Отказ защиты от низкого давления воды в двигателе MerCruiser

Модели, на которые это распространяется	Серийный номер или год
Модели MPI RWC EC Alpha 4,3 л	1A645142 и последующие
Модели MPI EC Alpha 4,5 л	
Модели MPI Alpha 4,5 л

Перезапись

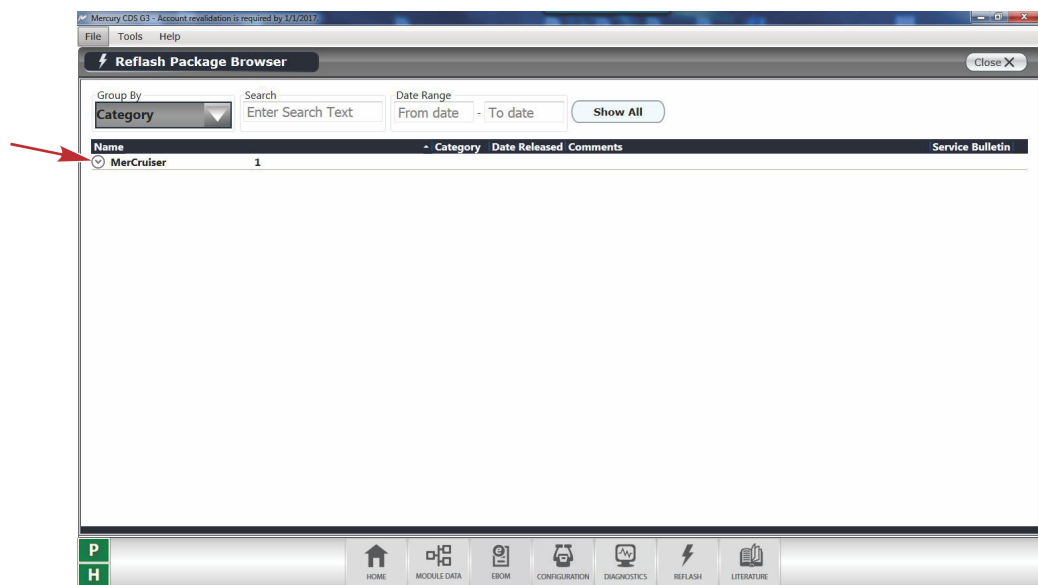
ПРИМЕЧАНИЕ: Пакеты перепрошивки для двигателя 4,3 л, о которых говорится в данном бюллетене, включают также обновления, упоминаемые в **бюллетене по обслуживанию MerCruiser 2015-01R1**. Эти усовершенствования, перенесенные в комплект перепрошивки, включают: улучшение стратегии переключения, оптимизацию порога отказа напряжения аккумулятора, усовершенствование стратегии блокировки давления при низких оборотах и изменение стратегии предупредительной сигнализации по сравнению с более ранними калибровками. Предоставьте клиенту копию функций новой системы звукового оповещения, скопировав последнюю страницу этого бюллетеня. Клиенты должны использовать этот документ, чтобы заменить сведения о звуковой системе оповещения в своем руководстве владельца по двигателю 4,3 л.

Компания Mercury MerCruiser выпустила дополнительное обновление калибровки PCM специально для клиентов, которые неоднократно сталкивались с отказом **защиты от низкого давления воды** из-за попадания осадка, залипания термостата или попадания воздуха вследствие маневров. Такая калибровка позволит снизить давление, при котором возникает отказ. Это не устранил причину низкого давления воды. Если не учитывать проблему низкого давления воды, клиент может столкнуться с перегревом выпускного коллектора или двигателя вследствие этого обновления.

1. Подсоедините CDS G3 версии 1.7.8 (или более поздней) к диагностическому порту или соединительной коробке и включите все ключи. Не запускайте двигатель.
2. Выберите «REFLASH» (Перепрошивка).
3. Выберите «MODULE REFLASH» (Перепрошивка модуля). CDS G3 запросит калибровку PCM и сопоставит ее с загруженными пакетами перепрошивки.
